Keuringsverslag van een elektrische laagspanning- en zeer lage spanningsinstallatie

NIET CONFORM

Straatnaam	Villalaan
Huisnummer	49
Busnummer	5
Postcode	1500
Gemeente	Halle
Land	België

Controlebezoek van een huishoudelijke installatie volgens (KB 08/09/2019) - AREI Boek 1- 6.5. en 4.2.4.3.

Afbeelding schakel- en verdeelbord:

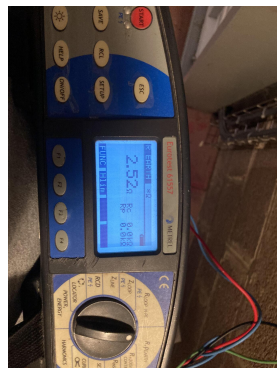
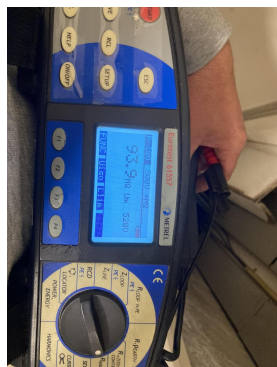
12.02 De continuïteit van equipotentiaal en/of beschermingsgeleiders zijn niet gewaarborgd. (Boek 1 Onderafdeling 5.3.5.3.G. en 5.4.3.5)

14.04 De beschermingsgeleiders zijn niet verdeeld over de ganse installatie. (Boek 1 Onderafdeling 5.3.5.3.G. en 5.4.3.1.)

15.02 De aanduiding van de stroomkringen en/of apparatuur, aansluitklemmen, enz dient aangebracht of vervolledigd te worden. (Boek 1 Onderafdeling 3.1.3.1. en 3.1.3.3.A. en 5.1.6.1)

15.09 De genaakbare, naakte onder spanning staande delen zijn onvoldoende afgeschermd. (Boek 1 Afdeling 5.1.4. en 4.2.2.3.)

15.13 De nominale spanning dient duidelijk vermeld te worden op een oordeelkundig gekozen plaats. (Boek 1 Onderafdeling 3.1.3.3.)
